津波対策 – 防潮堤を越える津波が襲来した場合の対策の考え方 –

論点No.45、48

津波対策において、防潮堤の高さを越える津波が襲来した場合を、どのように考慮しているのか。

ワーキングチーム検証結果

津波発生年の超過確率
(平均津波ハザード曲線)

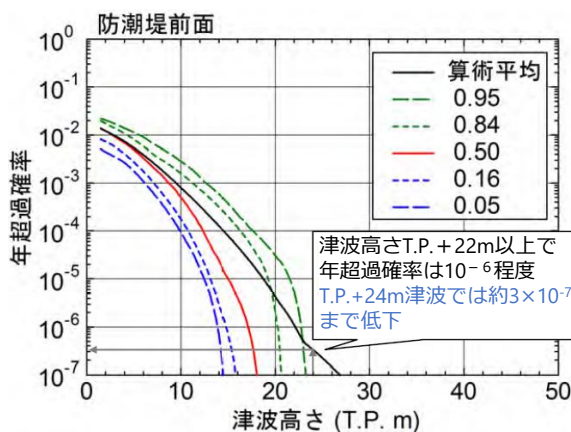
防潮堤を越える津波が発生し敷地が浸水することで原子炉が損傷する頻度を評価し、その結果に応じて、**段階的に対策を講じること**などを確認。

- 安全設計上想定すべき事故（設計基準事故）に対処するための設備による対応を基本とし、可搬型設備などの重大事故等対処設備を考慮しない条件で、**防潮堤を越える津波により炉心が損傷する頻度を、津波PRA*と呼ばれる手法を用いて評価。**
- 評価の結果をもとに、津波を含む全事象による炉心損傷頻度の約5.3%を占める**標高+20m～24mまでの津波（発生頻度100万年に数回）**に対して、**建屋の水密化や重大事故等対処設備による原子炉の冷却などを可能とする手順・設備・体制を整備。**
- 標高+24m～の津波（発生頻度100万年に1回未満、全炉心損傷頻度に占める割合が約0.4%）に対しては、**防潮堤が損傷することを前提に、高所に配置した可搬型設備を活用した大規模損壊発生時の対応手順等**を整備

津波高さ	津波PRA結果 (炉心損傷頻度)	対策
～標高+20m	津波PRAの対象外	敷地内が浸水しないよう対策を実施
標高+20m～ 24m	約 4×10^{-6} /年 (100万年に4回程度)	敷地内が浸水することを前提に、 原子炉建屋や重大事故等対処設備の水密対策等 を実施
標高+24m～	約 3×10^{-7} /年 (100万年に1回未満)	防潮堤の損傷を前提に 大規模損壊時の対応 を整備
